## Audi A1 / A3 / Q2 / Q3 燃料パイプの取付け修正改修

リコール届出番号	外-3433	リコール届出日	2022年6月29日
基準不適合状態にあると認める構造、装置又は性能の状況及びその原因	原動機に装着されている燃料パイプの取付けボルトにおいて、締め付けトルク的设计値が不適切なため、走行振動等により当該ボルトが緩むものがあります。そのため、燃料漏れにより、ガソリン臭の発生とともに、エンジン制御システム故障の警告灯が点灯し、最悪の場合、走行不能になるおそれがあります。		
改善措置の内容	全車両、燃料パイプ取付けボルトを新品へ交換し、規定トルクで締め付けます。

### 不具合発生箇所

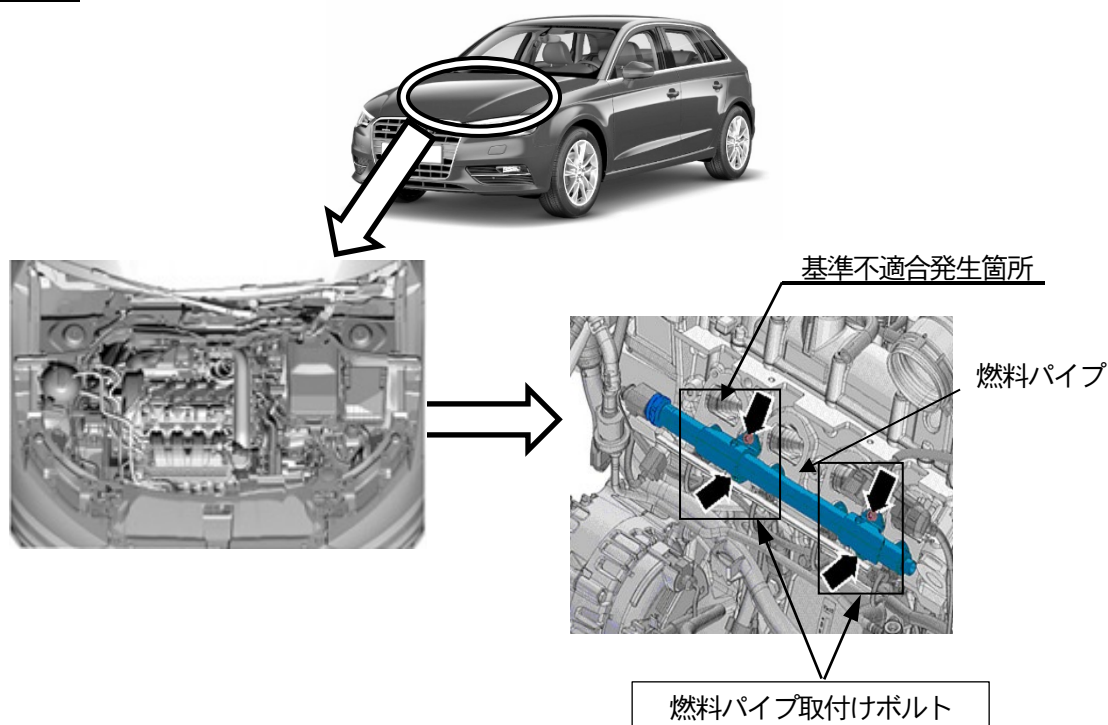
注：  は、交換する部品を示します。
